Avis délibéré
de la Mission régionale d'autorité environnementale
Corse
sur le projet d'élaboration du plan local d'urbanisme de
Sant'Antonino

**N° MRAe
2023-AC5**

Figure 2 : Projet de zonage du PLU-Source : PLU et DREAL

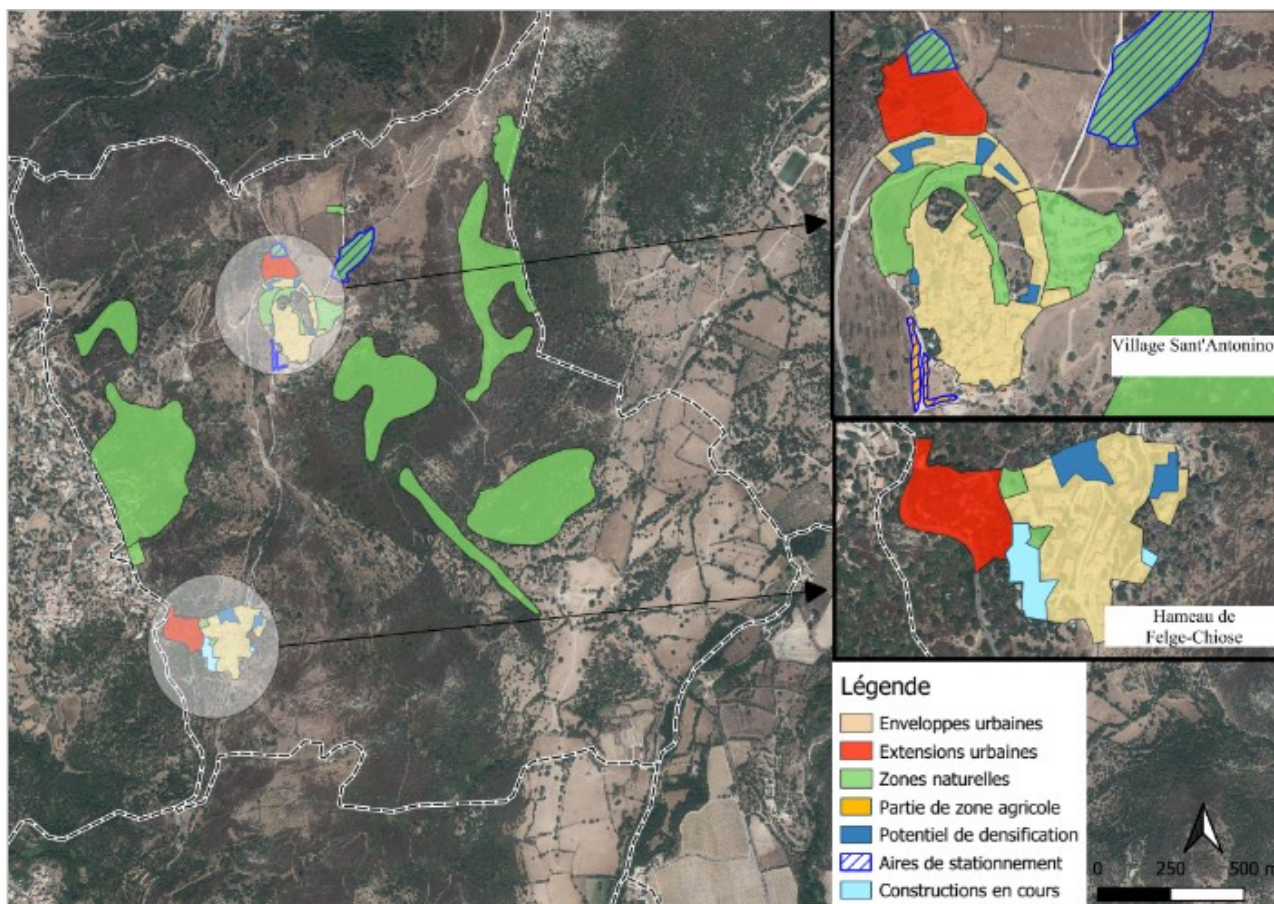
Au nord de Sant'Antonino, l'extension (environ 1,2 ha, colorée en rouge sur la figure 2) fera l'objet d'un écoquartier³ regroupant une galerie commerciale, un marché couvert, une crèche, une maison des associations, une mairie avec office de tourisme, une école avec cantine, une salle des fêtes, un bâtiment pour classes vertes avec réfectoire, un centre médical, une salle de sports, une maison des scientifiques, une résidence « seniors-juniors » comportant 25 à 30 logements, une aire de stationnement avec ombrières photovoltaïques, des jardins partagés, une aire de stationnement pour autocars, et une partie (non quantifiée) des 40 logements prévus sur la commune, le restant étant situé sur l'extension à l'ouest de Chiose (environ 1,2 ha, en rouge sur la figure 2).

Par ailleurs, une grande aire de stationnement est prévue au nord-est du village afin d'accueillir les visiteurs et plusieurs secteurs de densification urbaine sont proposés dans le village et le hameau. L'aire de stationnement n'est pas explicitement indiquée comme une extension dans les documents présentés ; elle est même associée à une zone naturelle (en vert hachuré en bleu sur la figure 2).

Par ailleurs, trois aires de stationnement sont proposées. Deux d'entre elles sont prévues au nord et nord-est du village afin d'accueillir les visiteurs. Elles ne sont pas explicitement indiquées comme des extensions dans les documents présentés ; elles sont même associées à des zones naturelles (en vert hachuré en bleu sur la figure 2). La troisième au sud du village, en bordure de route. Celle-ci est associée à une zone agricole (en jaune hachurée en bleu sur la figure 2).

Des secteurs de densification (bleu foncé sur la figure 2) et de constructions en cours (bleu clair sur la figure 2) sont identifiés sur les deux sites.

De plus, le rapport de présentation précise que cinq permis de construire ont été accordés⁸ entre 2019 et 2022. Bien que ces permis accordés soient situés dans le secteur de Felge-Chiose⁹ (cf surfaces bleu clair sur la figure 2), ils n'ont pas été intégrés dans le décompte des besoins pour répondre aux évolutions démographiques d'ici 2032, étant précisé que certains de ces travaux de construction peuvent ne pas avoir débuté.

Figure 3 : Carte indiquant les zones potentiellement artificialisées mais non comptabilisées dans le total des surfaces urbanisées par le dossier – Sources: PLU et DREAL.

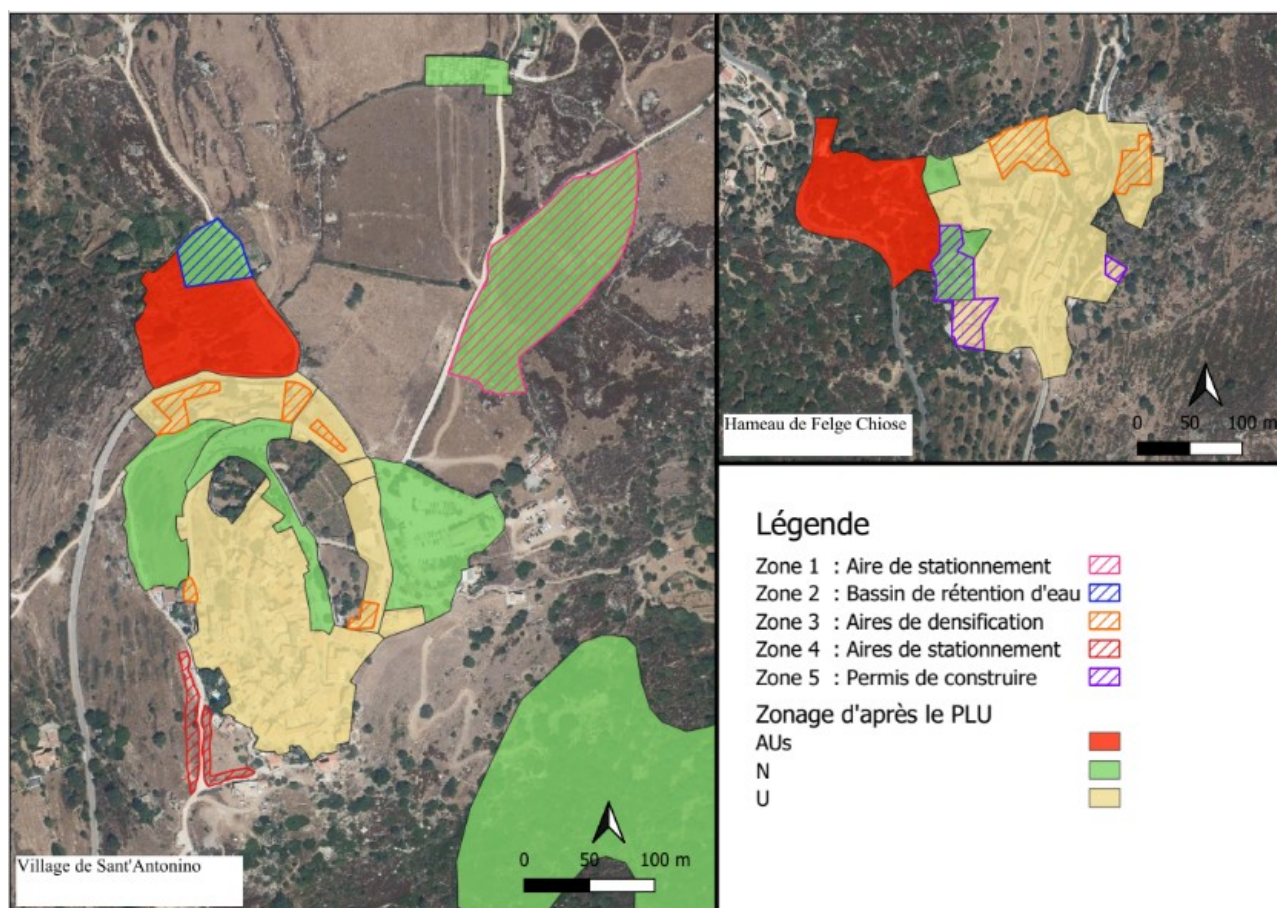
D'après le dossier, 2,4 ha d'artificialisation sont prévus par le PLU. En réalité, ce chiffre ne comptabilise que les extensions urbaines situées en continuité de l'enveloppe urbaine. La figure 3 ci-après permet de se rendre compte que le dossier sous-estime l'artificialisation permise par le projet de PLU.

Les surfaces décrites ci-dessous (et hachurées sur la figure 3) concernent des projets d'aménagement ou de construction répondant à la définition de l'artificialisation, bien qu'elles ne soient pas comptabilisées comme tel dans le rapport :

- **zone 1** : Le dossier prévoit une aire de stationnement au nord-est du village de Sant' Antonino (hachurée en rose) de plus de 1,2 ha¹¹, classée en zone NL ;
- **zone 2** : Un bassin de rétention des eaux pluviales et une aire de stationnement de délestage sont prévues¹² au nord de la zone AUE à Sant' Antonino (hachuré en bleu foncé), classée en zone NP ;
- **zone 3** : Plusieurs aires de densification sont décrites dans le dossier de présentation à Sant'Antonino¹³ et à Felge-Chiose¹⁴ (hachurées en orange), en zone U ;
- **zone 4** : Un aménagement d'aires de stationnement le long des voies et des accès carrossables réservés aux riverains¹⁵ (hachurés en rouge), classé en zone A ;
- **zone 5** : Les projets ayant déjà obtenu un permis de construire¹⁶ (hachurés en violet), en zone U ou N.

La commune de Sant'Antonino a artificialisé 3 ha au cours de la décennie précédente¹⁷ (2011-2021). Le projet de PLU prévoit la consommation de 2,4 ha supplémentaires, au détriment d'espaces naturels, forestiers, pastoraux et agricoles. Cette superficie d'artificialisation représente ainsi 80 % de celle de la décennie précédente. De plus, comme indiqué ci-avant, elle ne comptabilise pas la totalité des zones, en particulier les zones 1, 2 et 4 identifiées sur la figure 3 et dédiées aux stationnements.

La MRAe recommande d'intégrer, dans le calcul des zones artificialisées, la totalité des projets modifiant l'aspect naturel, agricole ou forestier des parcelles, et de réduire les zones d'extension urbaine, au regard de l'objectif zéro artificialisation nette. Sur cette base, elle recommande de justifier, au regard des enjeux environnementaux, le choix des zones d'extension urbaine qui seront retenues in fine.

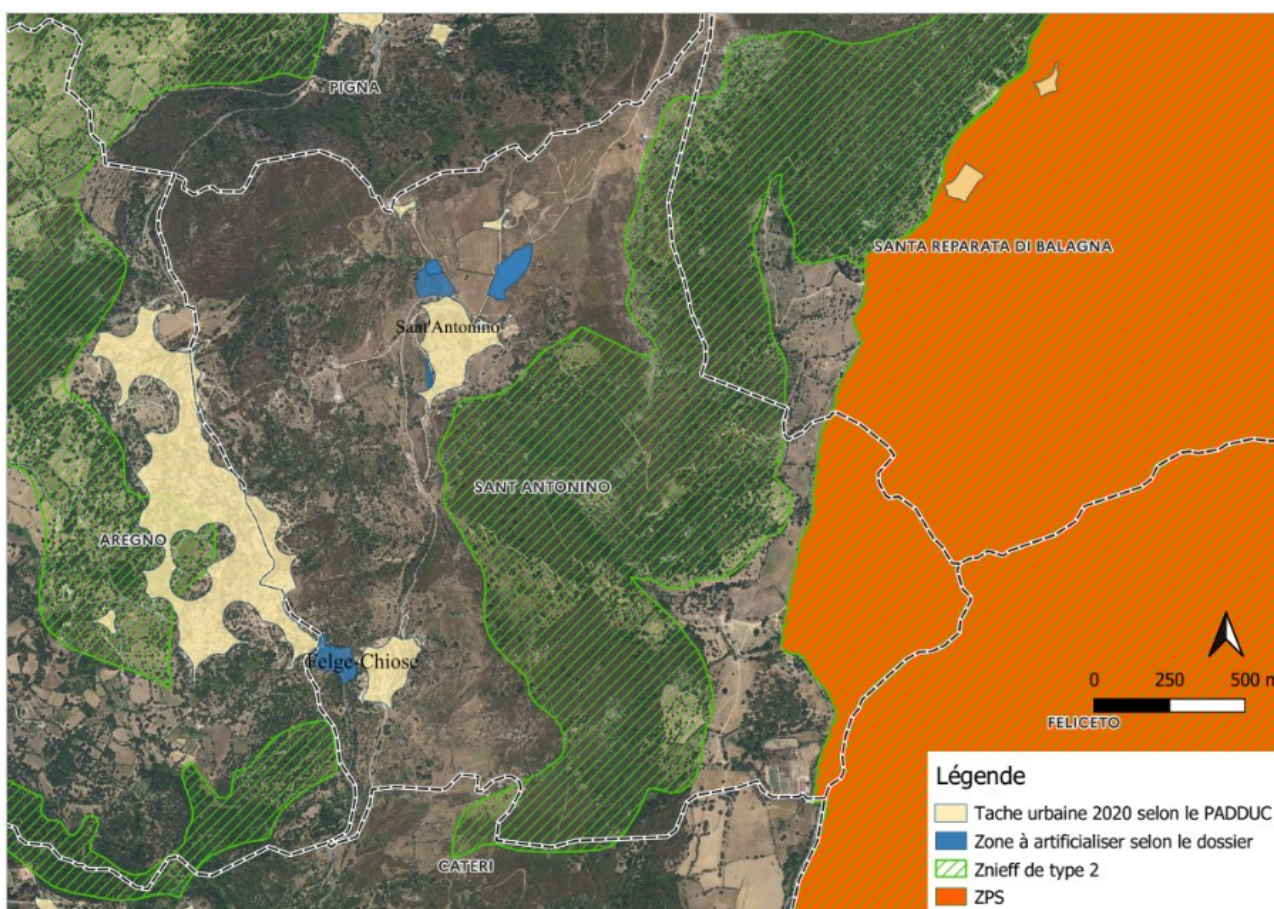
La commune englobe un site Natura 2000 : la zone de protection spéciale¹⁸ (cf surface orange sur la figure 4) mise en place pour le suivi et la protection du milan royal, avec une extension en direction du cours d'eau, pour ses intérêts batrachologique, herpétologique et chiroptérologique, et de l'intérêt écologique de la vallée du Regino par la diversité des milieux environnants : maquis bas, zones ouvertes, arbres isolés. au demeurant, les secteurs de projet prévus par le PLU n'impactent pas le site Natura 2000.

La commune de Sant' Antonino fait également partie des dix-huit communes de Balagne concernées par la ZNIEFF « *Oliveraies et boisements des collines de Balagne* », zone située en partie sur la vallée du Regino (cf hachures en vert sur la figure 4). Aucune ouverture à l'urbanisation n'est prévue dans le secteur concerné.

Figure 1: Figure 5: Carte des modalités de restauration des continuités écologiques. Source : le dossier de présentation.

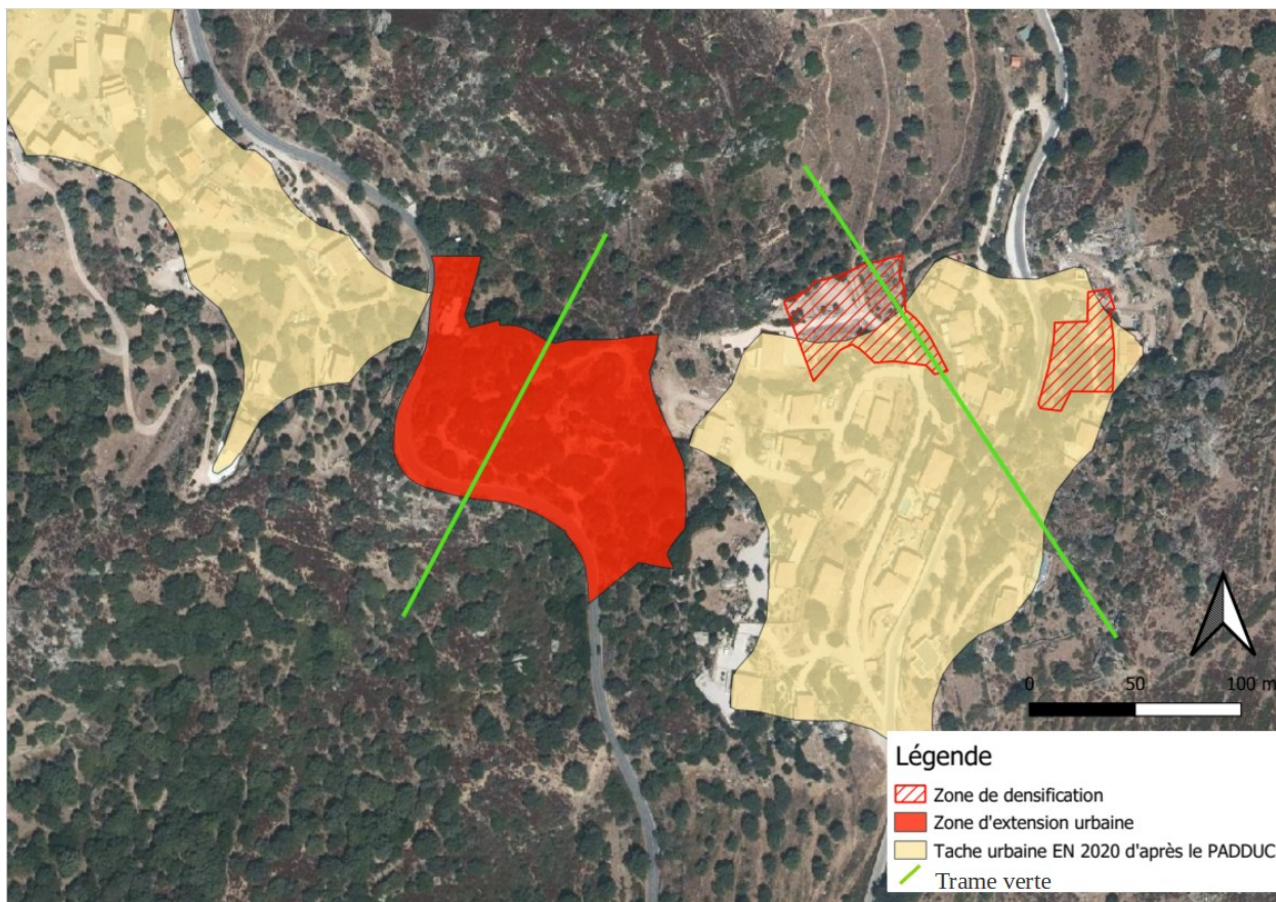
Concernant les continuités écologiques, le dossier propose une cartographie de la trame verte et bleue à l'échelle du hameau de Felge-Chiose qui identifie deux continuités transversales à l'ouest et à travers du hameau (traits verts sur la figure 5).

Le dossier de présentation insiste, à juste titre, sur le maintien de ces trames vertes et bleues. Des schémas des principes de restauration des continuités écologiques y sont d'ailleurs proposés²¹. Cependant, les propositions de densifications (hachurées en rouge figure 5) et d'extension urbaines (en rouge figure 5) ne permettent pas de vérifier leurs compatibilités avec ces schémas.

Elle recommande également de réviser au regard des imprécisions du rapport de présentation, la séquence évitement-réduction vis-à-vis des corridors écologiques impactés par les zones de densification et la zone d'extension AUQ du PLU.

Figure 6 : Zonage d'assainissement actuel sur la commune de Sant'Antonino. Source : rapport de présentation

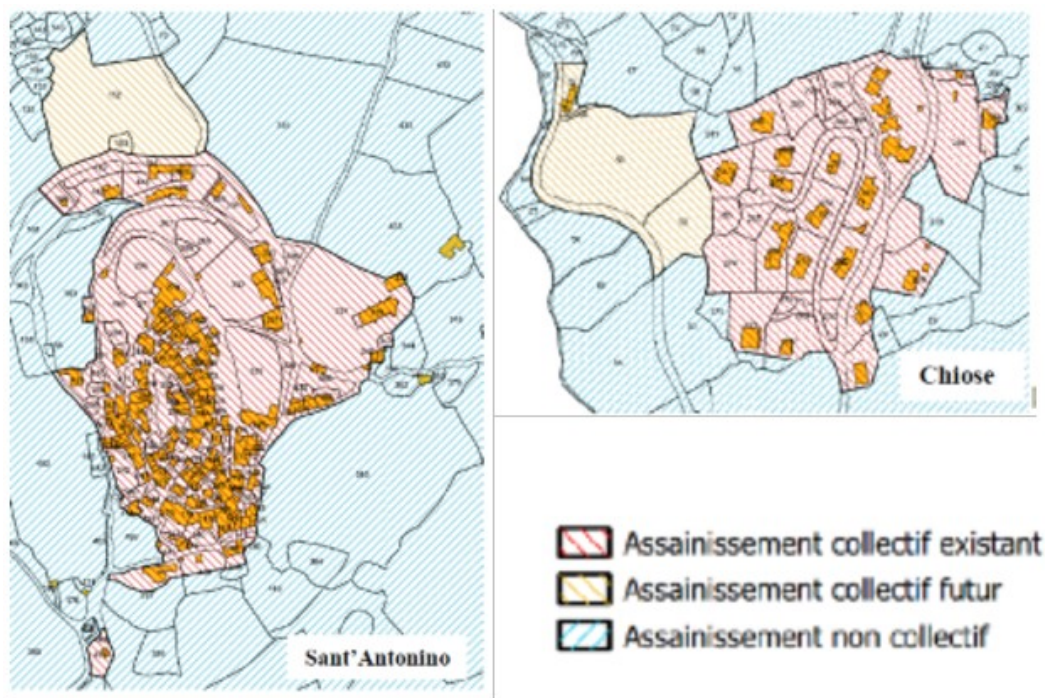
Un plan de zonage de l'assainissement²⁷ (cf figure 6) a été réalisé. Les nouveaux raccordements seront tous des raccordements à un réseau d'assainissement collectif.

L'assainissement collectif concerne toutes les habitations, ainsi que les futures habitations, du village et du hameau (cf figure 6). Les effluents sont dirigés puis traités par la station d'épuration d'Aregno.

Toutefois, environ 13 % de la population actuelle dispose, dans la commune²⁸, d'un système d'assainissement autonome. Le dossier précise que 42 % de ces systèmes ne sont pas conformes à la réglementation en vigueur. Parmi eux, les deux tiers ne disposent d'aucun mode de traitement²⁹. Même si cela ne concerne pas les futures zones ouvertes à l'urbanisation (toutes connectées au réseau collectif), le rapport de présentation ne précise pas si un plan d'actions est prévu pour résorber ces non-conformités.

La MRAe recommande également de préciser si les rejets de la station d'épuration d'Aregno sont conformes et de préciser le plan d'action envisagé permettant de résorber les non-conformités des systèmes autonomes existants.
